Réponses du Transporteur à la demande de renseignements numéro 1 de la Régie de l'énergie (la « Régie »)

DEMANDE DE RENSEIGNEMENTS Nº 1 CAVIARDÉE DE LA RÉGIE DE L'ÉNERGIE (LA RÉGIE) SUR LA DEMANDE DU TRANSPORTEUR RELATIVE AU REMPLACEMENT D'UN AUTOMATISME DE RÉSEAU

Figure 1

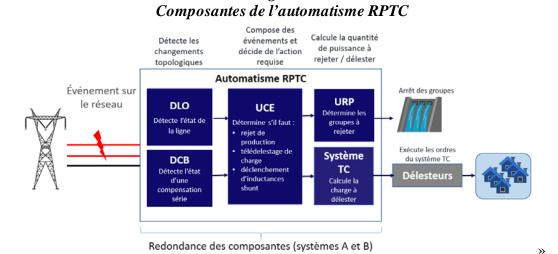
3.1 Veuillez indiquer si l'option de concevoir le réseau sans la présence de l'automatisme a été envisagée. Veuillez expliquer.

3.2 Veuillez indiquer si d'autres architectures de solution ont été envisagées et analysées. Veuillez expliquer.

Le Transporteur doit s'assurer que le réseau de transport dispose de suffisamment de souplesse et de robustesse dans sa conception pour être en mesure de satisfaire les besoins de sa clientèle de manière fiable, au meilleur coût possible et ce malgré les variations dans les conditions de fonctionnement et en dépit des défauts.

Le Transporteur a envisagé aussi une solution de remplacement des composantes, en maintenant l'architecture actuelle.

Toutes les composantes de l'automatisme RPTC ne peuvent toutefois être simplement remplacées, car plusieurs d'entre elles requièrent une fabrication ainsi qu'un développement logiciel spécifiques pour les besoins du réseau. En ajoutant à ces raisons la difficulté de maintenir certains protocoles de communication propriétaires entre les systèmes d'automatismes, le choix d'équipements disponibles diminuait considérablement. Le Transporteur n'a donc pas retenu la solution reposant sur l'architecture actuelle et a privilégié le développement d'une solution dont l'architecture offre les avantages d'interopérabilité et de maintenabilité. De plus, la solution retenue, reposant sur une nouvelle architecture, permet également d'éviter des travaux de rétrocompatibilité.
